日付：2004年 7月 2日  
提出元：株式会社アッカ・ネットワークス  
題名： 上り拡張方式に関する暫定案について

### 1. まえがき

平成16年6月25日のDSL専門委員会会合において纏められた標記暫定案について弊社の意見を述べる。

図1 . 第2版に基づいたサブキャリア15ビットでのシミュレーション結果

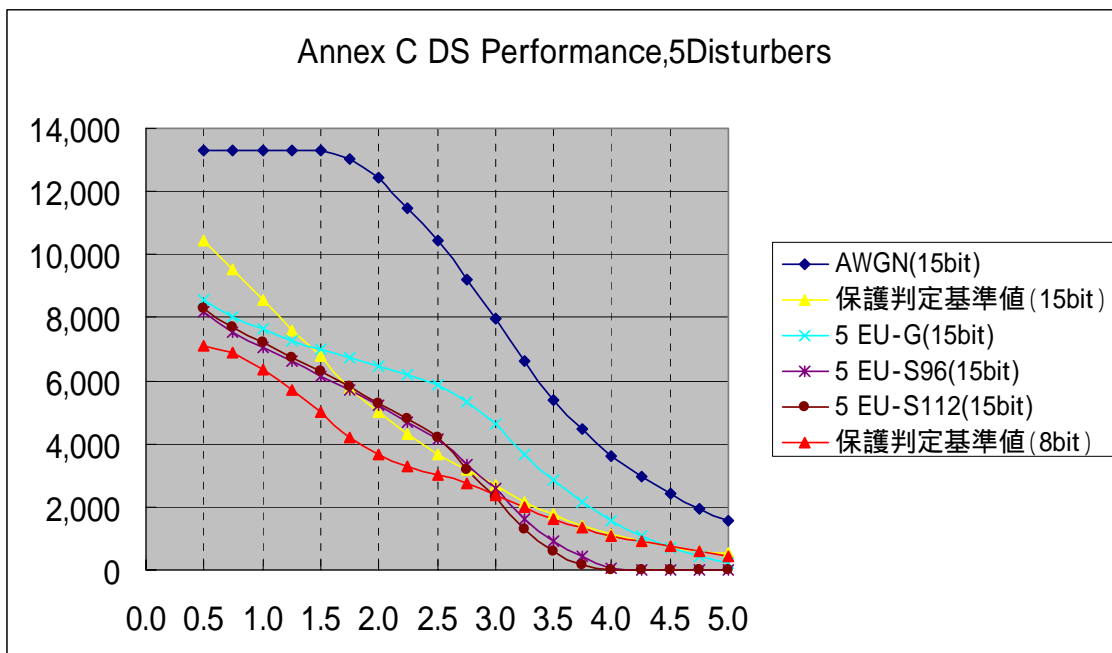
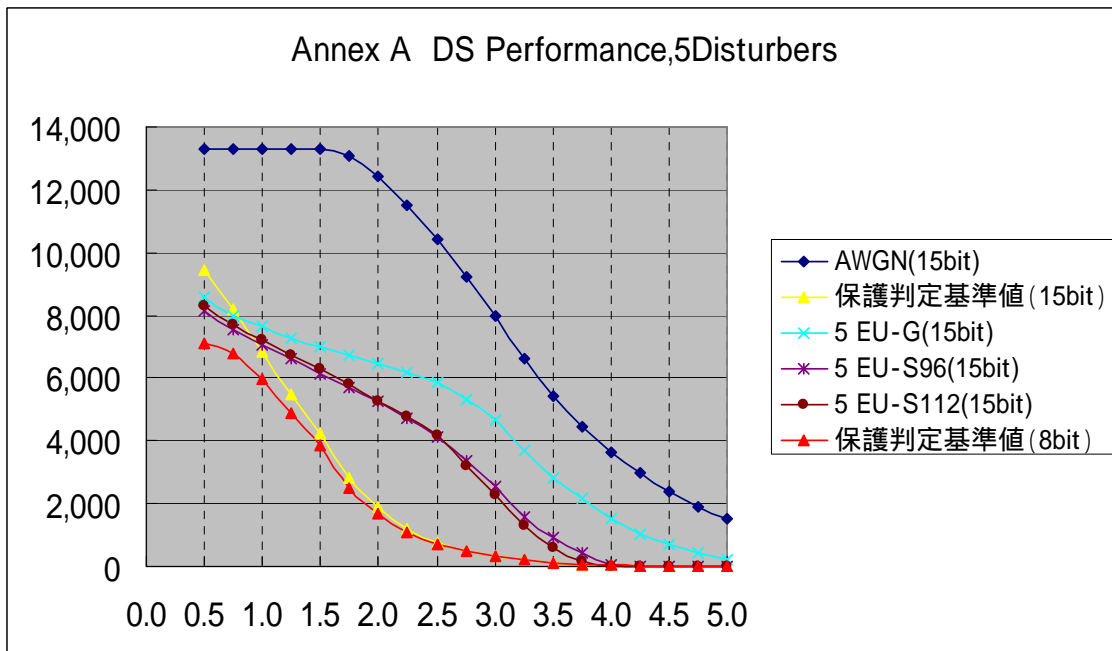
また、弊社は、先のDSL専門委員会会合に提出した寄書で、フィールドの状況に合わせてサブキャリア当たりのビット数が15ビットの場合の第2版と同様の方法で算出した保護判定基準値案(図1)では、EU方式を近距離で導入ができない場合が起こり得ることを指摘した。保護判定基準値の設定をスペクトル適合性計算条件と独立に決められる方法が望ましいと考える。
